**AVIS RELATIF À LA PROTECTION
CONTRE LES EVENTUELS EFFETS NOCIFS ET NUISANCES
PROVOQUÉS PAR LES RAYONNEMENTS NON IONISANTS
GÉNÉRÉS PAR DES ANTENNES ÉMETTRICES STATIONNAIRES**

Commune : MONS - Exploitant : ORANGE

Référence exploitant : 355C1_1 / 30656C1_1 / 40656C1_1 / 50656C1_1

Rapport n° 194 / 2025

Figure 1 : Vue en plan des lieux de séjour et des points de contrôle

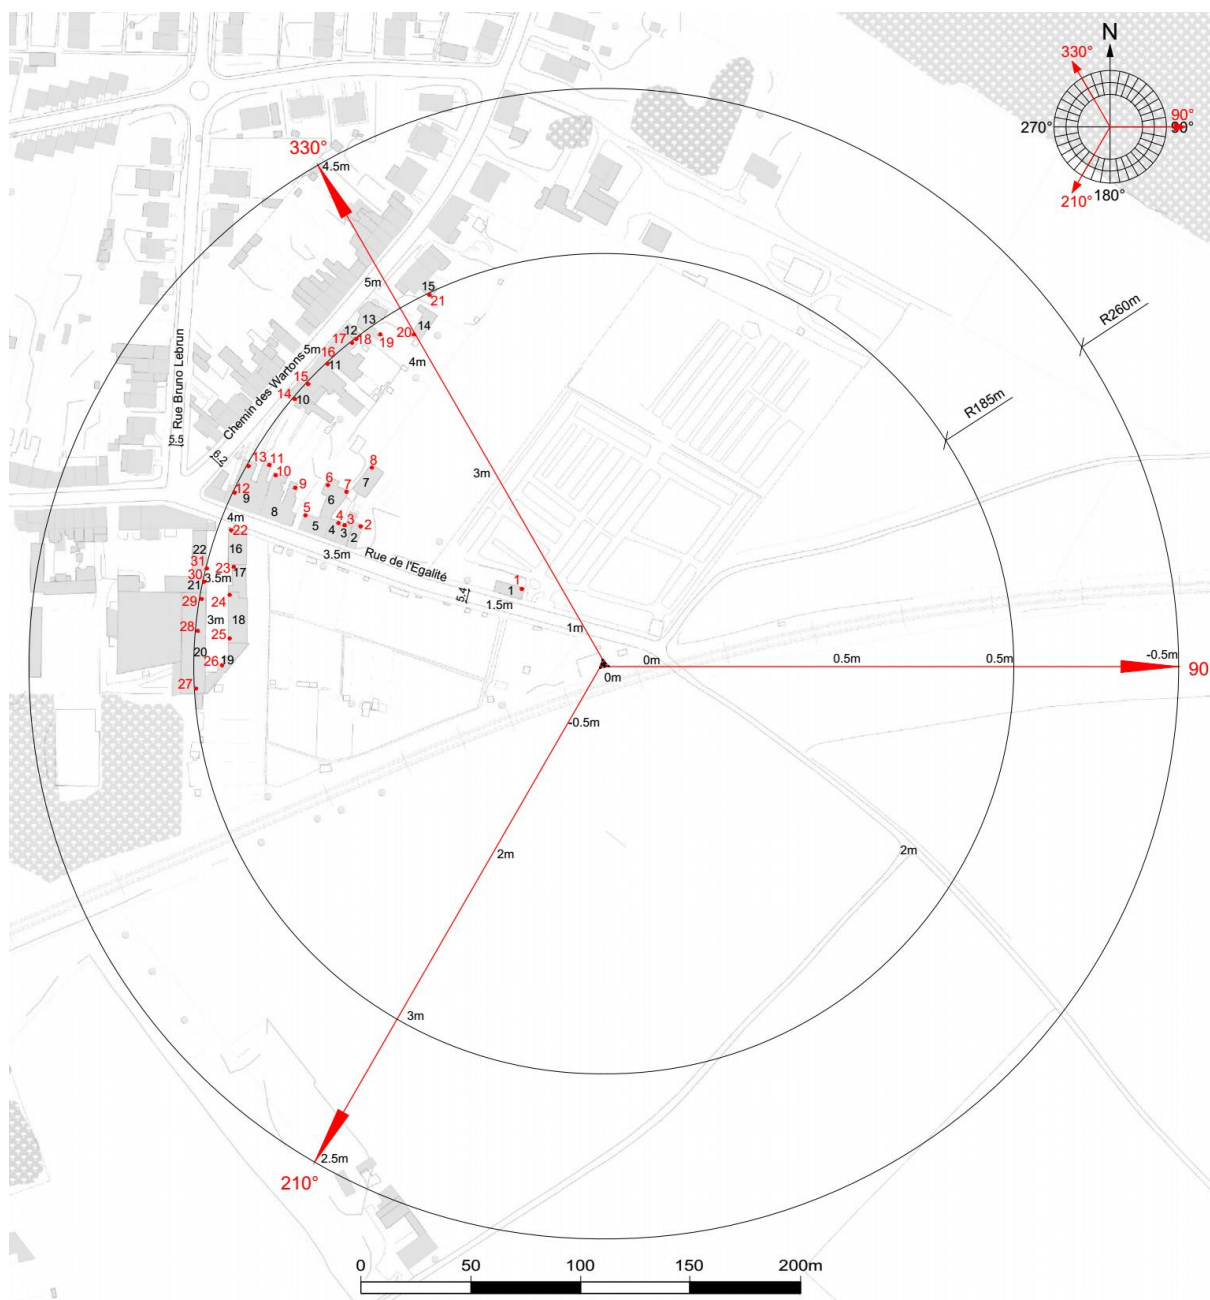
- le numéro du point de contrôle repris sur un des plans de la figure 1;
- le numéro du LS dans lequel se trouve le point de contrôle de la 1^{ère} colonne ;
- l'atténuation d'obstacle prise en compte pour le calcul de l'indice d'exposition dans le LS ;
- le résultat du calcul de l'indice d'exposition.

N° point de contrôle	LS	Atténuation (dB)	Indice d'exposition relatif à la limite par installation IE_i
8	LS7	3,0	0,128
2	LS2	3,0	0,110
20	LS14	3,0	0,103
7	LS6	3,0	0,103
3	LS3	3,0	0,095
19	LS13	3,0	0,093
4	LS4	3,0	0,091
21	LS15	3,0	0,090
6	LS6	3,0	0,089
17	LS11	3,0	0,086
18	LS12	3,0	0,086
16	LS11	3,0	0,082
15	LS11	3,0	0,078
14	LS10	3,0	0,073
5	LS5	3,0	0,070
9	LS8	3,0	0,069
10	LS8	3,0	0,062
11	LS9	3,0	0,060
13	LS9	3,0	0,052
12	LS9	3,0	0,045
22	LS16	3,0	0,039
23	LS17	3,0	0,034
24	LS18	3,0	0,031
1	LS1	3,0	0,029
31	LS22	3,0	0,029
25	LS18	3,0	0,028
30	LS21	3,0	0,027
26	LS19	3,0	0,026
29	LS20	3,0	0,026
27	LS20	3,0	0,024
28	LS20	3,0	0,024

Figure 2 : Vue en plan des installations d'antennes dans un rayon de 300 mètres autour de l'installation faisant l'objet de la demande d'avis

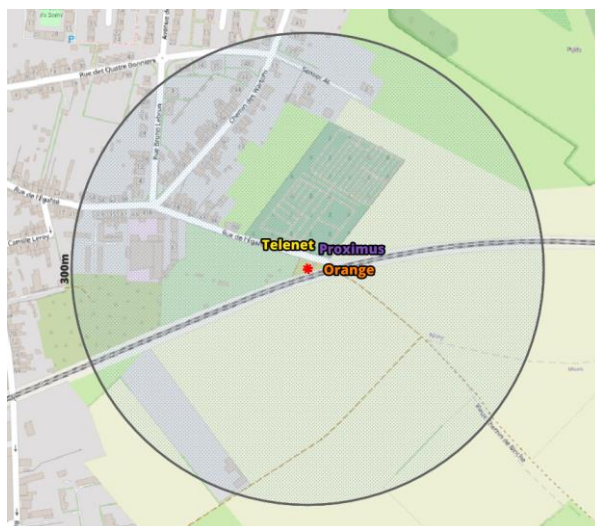
- il y a au plus 4 installations d'antennes émettrices stationnaires présentes dans la zone d'évaluation de 300 mètres de rayon représentée dans la figure 2, y inclus l'installation référencée dans le paragraphe 2 : la limite cumulative définie à l'article 4, §2 du décret est nécessairement respectée dans les lieux de séjour à l'intérieur de la zone d'évaluation de 300 mètres de rayon ;

- c) dans tous les autres cas, il a été vérifié que la limite cumulative définie à l'article 4, §2 du décret n'est pas dépassée dans les lieux de séjour sur base du nombre d'installations localisées dans la zone d'évaluation de 300 mètres de rayon représentée dans la figure 2, de leur localisation ainsi que des données inscrites dans la figure 1 et au paragraphe 4 du présent avis et dans les avis attestant le respect de la limite par installation ou de la limite abrogée de 3 V/m relatifs aux autres installations reprises dans la figure 2.

Compte tenu des considérations ci-dessus, il apparaît que l'intensité du rayonnement électromagnétique généré, dans les lieux de séjour situés dans un rayon de 300 mètres autour de l'installation référencée dans le paragraphe 2, par l'ensemble des antennes émettrices stationnaires de l'ensemble des exploitants du même site d'antennes émettrices stationnaires respecte la limite fixée à l'article 4, § 2 du décret.
